Descripción de la Modificación a realizar confrontándola con los componentes del proyecto del EsIA aprobado.

La Modificación objeto de la presente evaluación, consiste en:

Tabla 1. Descripción de la Modificación a realizar confrontándola con los componentes del proyecto del EsIA aprobado por el Ministerio de Ambiente (MiAMBIENTE)

Tabla 2. Descripción de la Modificación a realizar en la Resolución de Aprobación del EsIA

**PLANOS DONDE SE OBSERVA UBICACIÓN DE PTAR, RECORRIDO DE
TUBERÍA Y PUNTO DE DESCARGA**

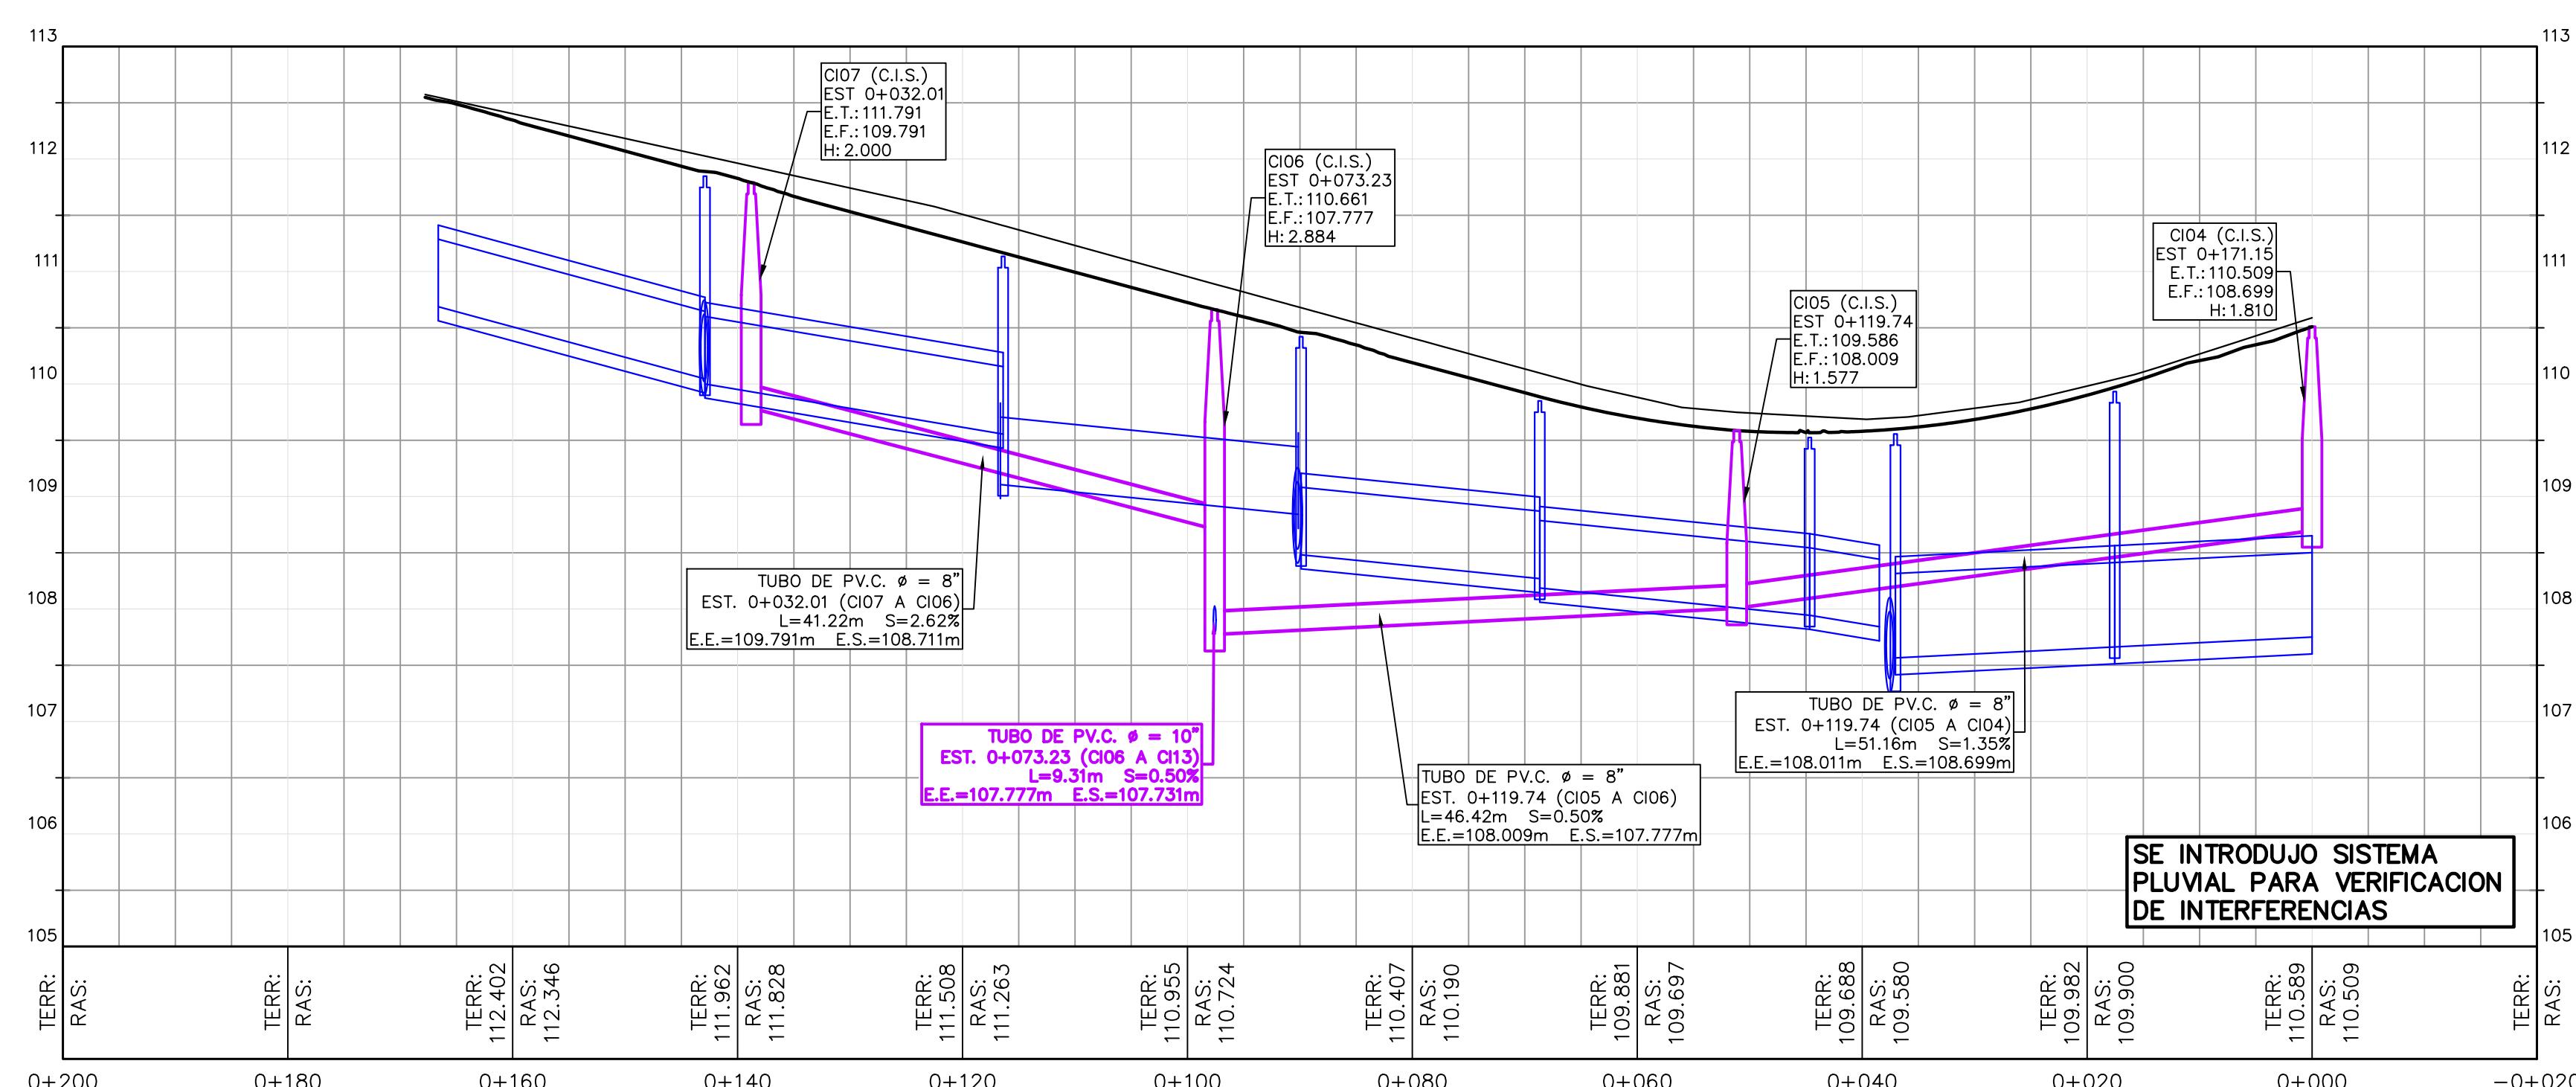
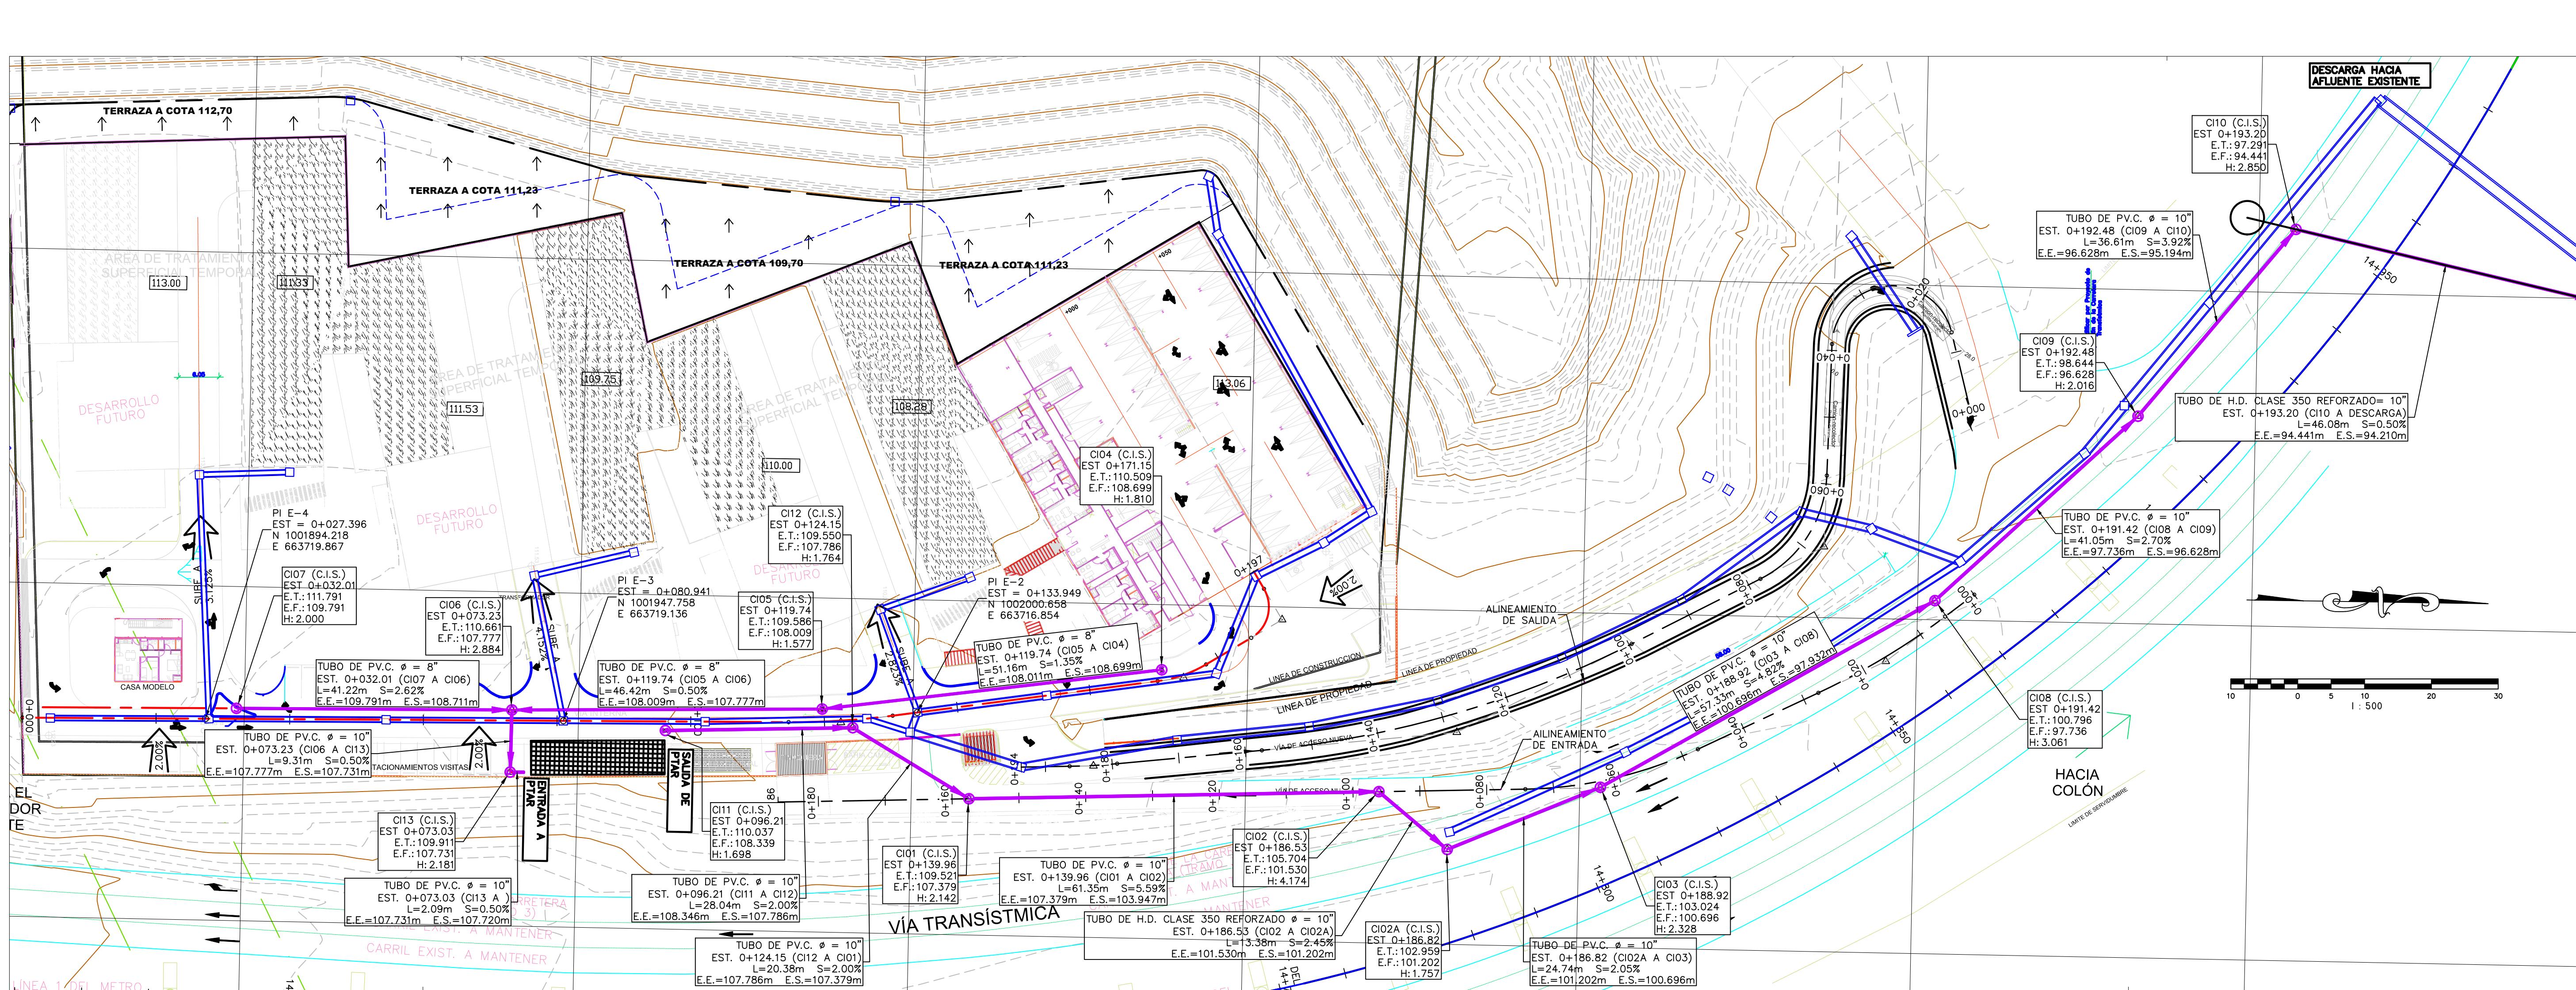
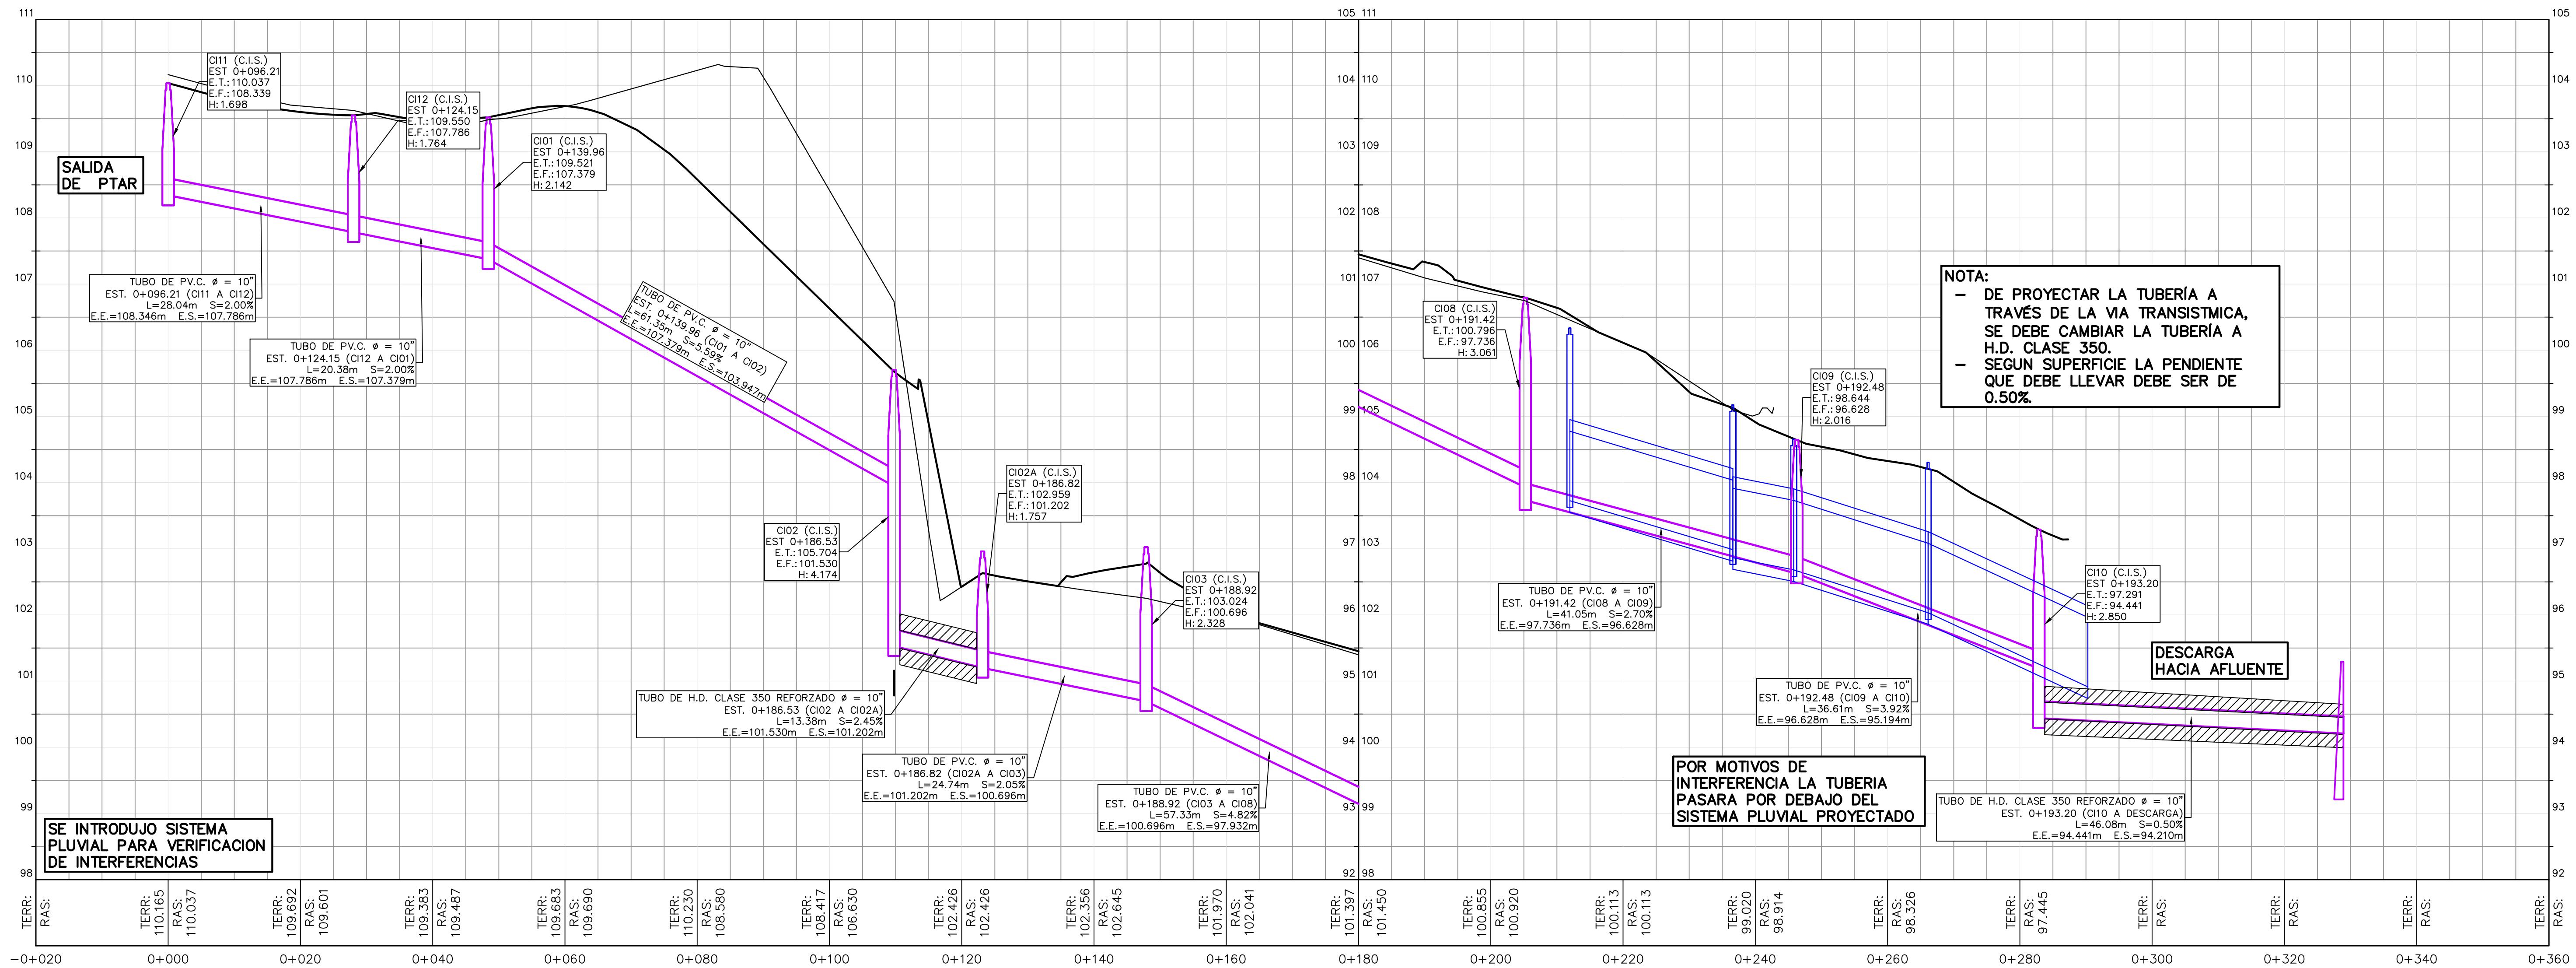
- Construir una Planta de Tratamiento de Aguas Residuales (PTAR)².
- Cambiar el punto de descarga de las aguas residuales de la etapa de operación, a la Quebrada Sin Nombre ubicada a aproximadamente 325 metros del área donde se desarrollará la obra (cerca de la Carretera Transístmica, próxima a la intersección de Calle Juan Meloni).
- Instalar una tubería PVC de 10 pulgadas de diámetro y aproximadamente 325 metros, hasta el punto de descarga propuesto.
- Construir cabezal en el punto de descarga propuesto.
- Unificación de las Fincas 108060 y 29853, sobreviviendo la Finca 108060 (anexo 4).

En el anexo 2 se presentan los planos con la Modificación a realizar. En la tabla 1 se presentan los cambios realizados al EsIA del proyecto “Complejo Residencial Loma Verde” (objeto de esta solicitud), comparados con la información descrita en el EsIA aprobado y la correspondiente Resolución Aprobatoria.

<p>En la página 53 del EsIA aprobado, segundo párrafo se indica: Las aguas residuales se conectarán a la colectora del sistema de</p>	<p>Se cambia a: Las aguas residuales se descargarán a una Quebrada Sin Nombre</p>

Estudio de Impacto Ambiental aprobado	Solicitud de Modificación
alcantarillado sanitario que tiene la Unidad de Coordinadora del Proyecto de Saneamiento de la Ciudad y Bahía de Panamá.	ubicada a 325 metros del área donde se desarrollará la obra (cerca de la Carretera Transístmica, próxima a la intersección de Calle Juan Meloni).
Página 57 del EsIA aprobado, sección 5.7.2. Líquidos, se indica que: En la etapa de operación, los desechos líquidos se dispondrán en el sistema de alcantarillado de la zona, por lo cual el promotor deberá cumplir con lo establecido en el Reglamento Técnico DGNTI-COPANIT 39-2000, que establece los parámetros que debe cumplir la descarga de efluentes líquidos directamente al sistema de recolección de aguas residuales.	Se cambia a: En la etapa de operación, los desechos líquidos serán tratados mediante una Planta de Tratamiento de Aguas Residuales (PTAR) cuya tubería recorrerá la servidumbre pública de la Carretera Transístmica, hasta descargar en la Quebrada Sin Nombre a aproximadamente 325 metros; por lo cual, el promotor deberá cumplir con lo establecido en el Reglamento Técnico DGNTI-COPANIT 35-2000, que establece los parámetros que debe cumplir la descarga de efluentes líquidos directamente a cuerpos y masas de aguas superficiales y subterráneas.
